## 行政相談資料「NFD 核燃料物質使用変更許可申請概要」について

### 1.新規設備の導入

### 2.廃棄物セル内温度監視システムの導入及び建家内消火設備の位置、個数の修正

### 3.設備の削除

1) 図の名称の変更

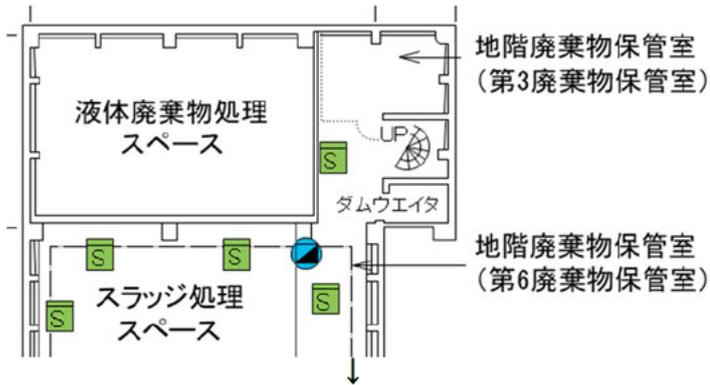
廃棄物セル内の火災感知器の設置除外申請が許可された為、建家内消火設備の位置の地階配置図から削除する。それに伴い、改めて全ての建家内消火設備図を確認し、記入漏れ及び誤記を追記、修正する。

「建家内消火設備の位置」 → 「建家内消火設備の概略配置図」
